福島第一原子力発電所 特定原子力施設に係る実施計画 変更認可申請書

1号機原子炉建屋オペレーティングフロア北側ガレキの撤去方法の変更、及び中央ガレキの一部撤去、外周鉄骨の一部撤去の実施のため、下記の通り変更を行う。

#### 添付資料－10 福島第一原子力発電所1号機原子炉建屋オペレーティングフロアのガレキの撤去について

図1 屋根伏図（上弦面）

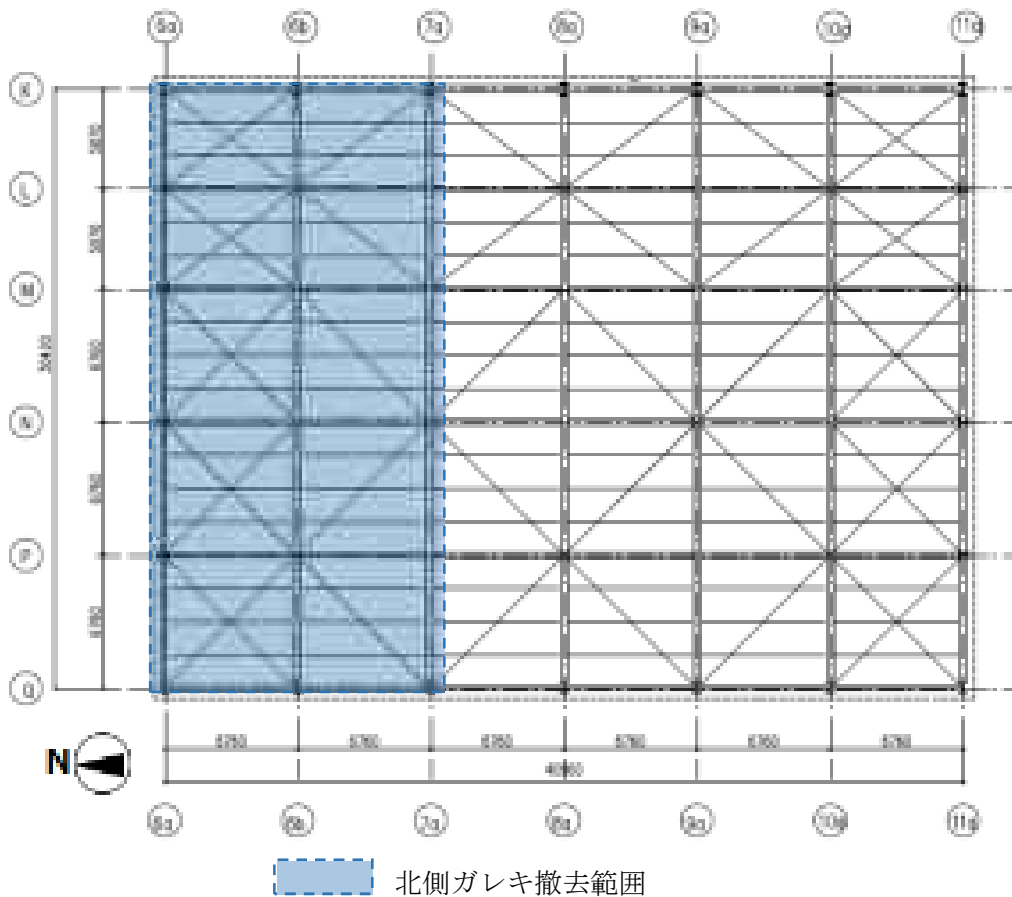
本資料にて対象となる範囲は図1～3の通り、7a通り以北の範囲のガレキとする。（オペフロ外周の鉄骨を除く）

7a通りより南側の範囲については、継続して調査を進め、施工計画を策定次第、別途申請する。

図1 屋根伏図（上弦面）

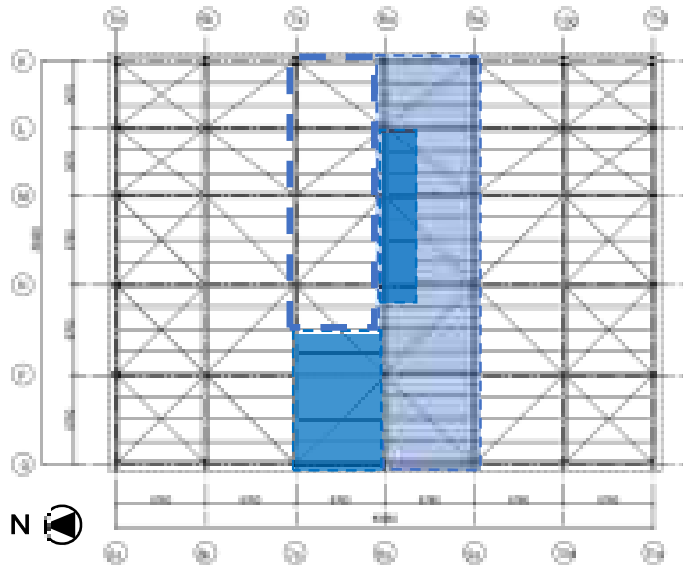
本資料にて対象となる範囲は図1～3の通り、7a通り以南、9a通り以北の範囲のガレキとする。（オペフロ外周の鉄骨を除く）

また、撤去するガレキは、ガレキがオペフロ床上にある図1—①の範囲においては図4におけるルーフブロック等、屋根スラブ、デッキプレートとする。図1—②の範囲はルーフブロック等を撤去する。

9a通りより南側の範囲および7a通り以南、9a通り以北の屋根鉄骨・小ガレキについては、継続して調査を進め、施工計画を策定次第、別途申請する。

図4 ガレキの状態および中央ガレキ撤去範囲

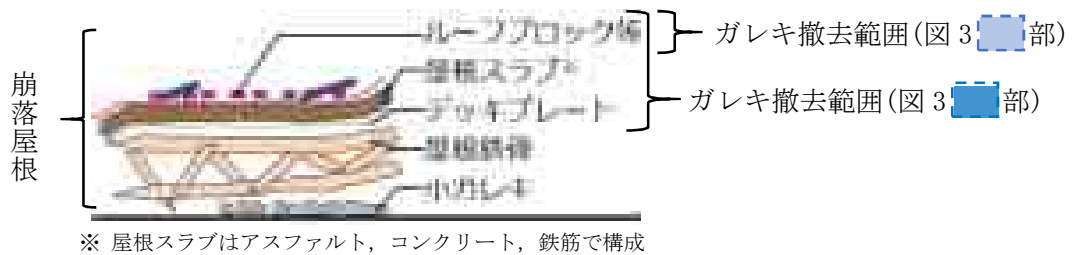
ガレキの撤去にあたり、安全を確保するため、大型クレーンに吊り下げた吸引装置、ペンチを用いてガレキの撤去を実施する。

ガレキは、図4のように種類の違うガレキが積み重なっており、撤去対象物によって装置・工法を表1のように使い分ける。

図1 オペフロ平面図

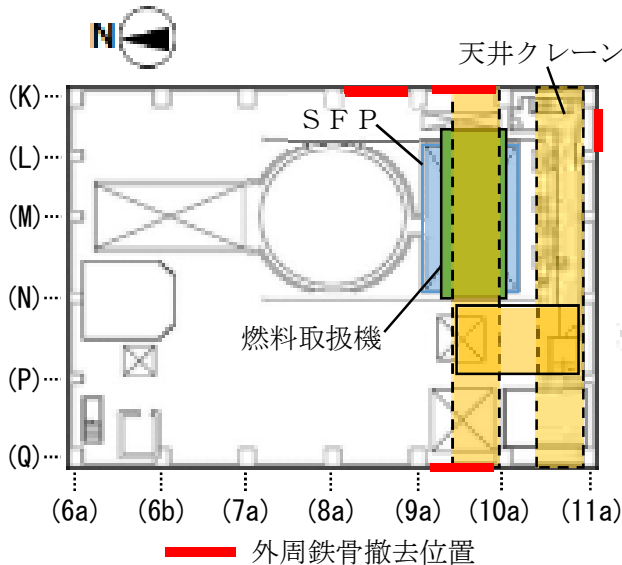
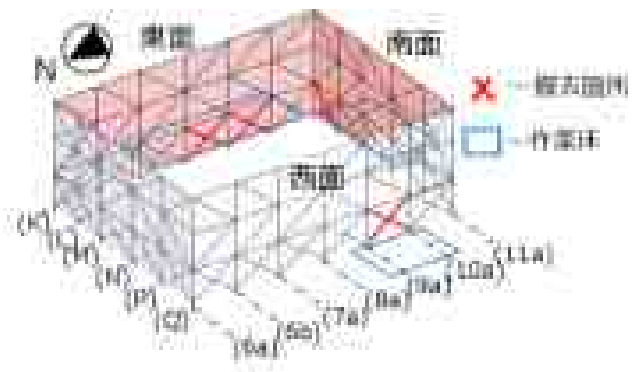
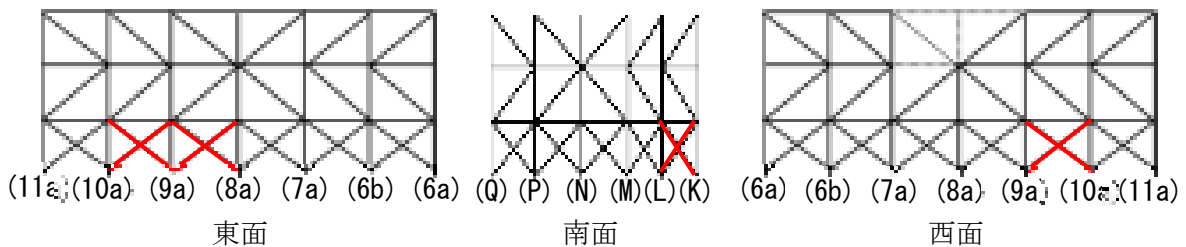
オペフロ南側ガレキ撤去に際し天井クレーン、燃料取扱機、ガレキ等が使用済燃料プール（以下、SFP）へ落下することを防止するため、SFP保護等を実施する計画としている。SFP保護等は作業床からアクセスを計画しており、ルート確保のため外周鉄骨の一部のブレースを撤去する。

本資料にて対象となる範囲は図1～3の通り、東面2箇所、南面1箇所、西面1箇所のブレースとする。上記以外の外周鉄骨については、施工計画を策定次第、別途申請する。

図 4 ブレース切断イメージ(南面の例)\*

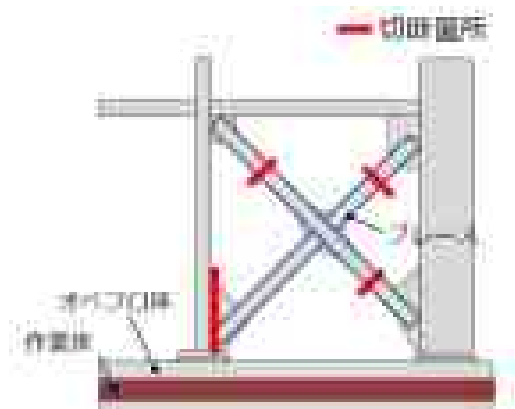
外周鉄骨の撤去は、切断装置(セーバーソー、バンドソー)を使用し、切断・撤去する。切断箇所は、図 4 に示すように 4 箇所あり、そのうち初めの 3 箇所をセーバーソーで切断し、残った 1 箇所を、切断した鉄骨の把持・引き抜きを行う把持装置と干渉しないように、バンドソーで切断する。(西面の撤去箇所については、内空確保の観点で下部 2 箇所をバンドソーで切断する)

なお、装置はすべて地上から遠隔により操作する。

\*: 東面, 西面については, 干渉回避や内空確保の観点で切断位置が異なる
